HENVENDELSER MODTAGET I HØRINGSPERIODEN

REVIDERET FORSLAG TIL LOKALPLAN AMAGER STRANDPARK

Høringssvar

Offentlig høringsperiode fra den 1. november 2019 til den 6. december 2019.

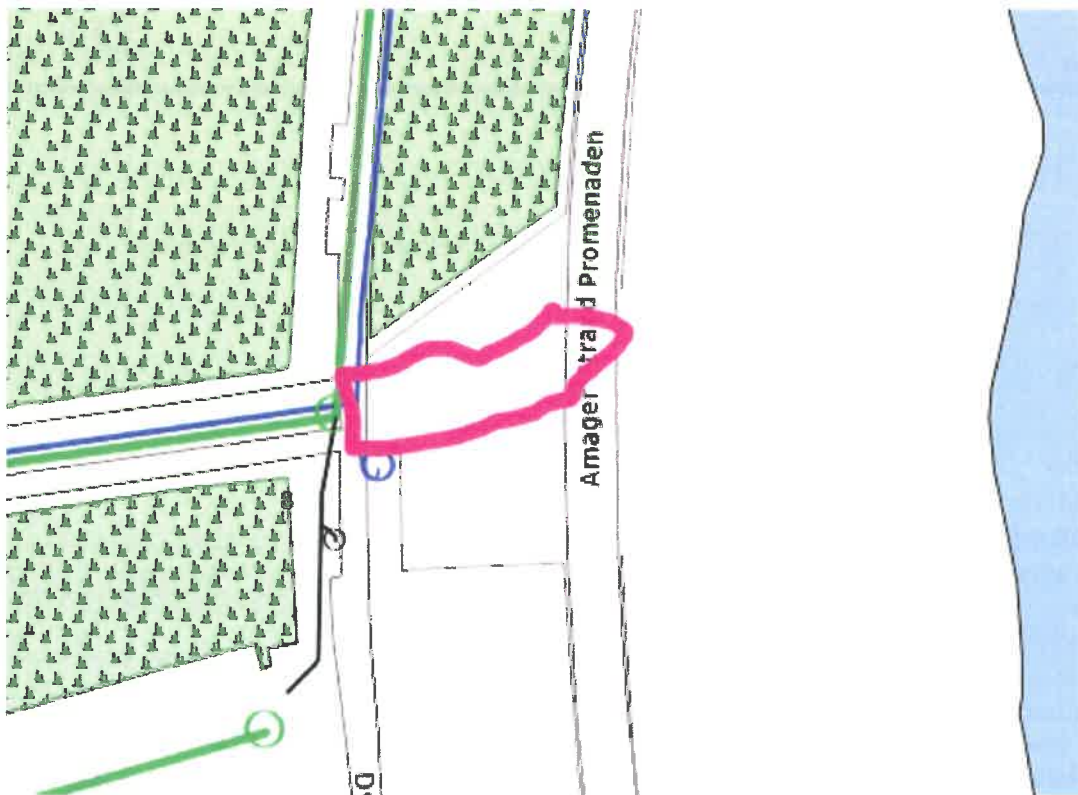
Hej
Hermed HOFORs bemærkninger til lokalplanforslaget:
På tegning nr. 4c og 4d er der placeret byggefelter, som er i konflikt med HOFORs eksisterende rengvands- og spildevandsledninger.
HOFOR opfordrer derfor kraftigt til, at nybyggerier indenfor byggefelterne placeres, så de ikke kommer i konflikt med HOFORs eksisterende ledninger. Derved kan udgifter til omlægning af ledningerne undgås.
Byggefelterne (fra Planvis) er i nedenstående kortudsnit vist sammen med vores ledninger:
Tegning nr. 4c, delområde II
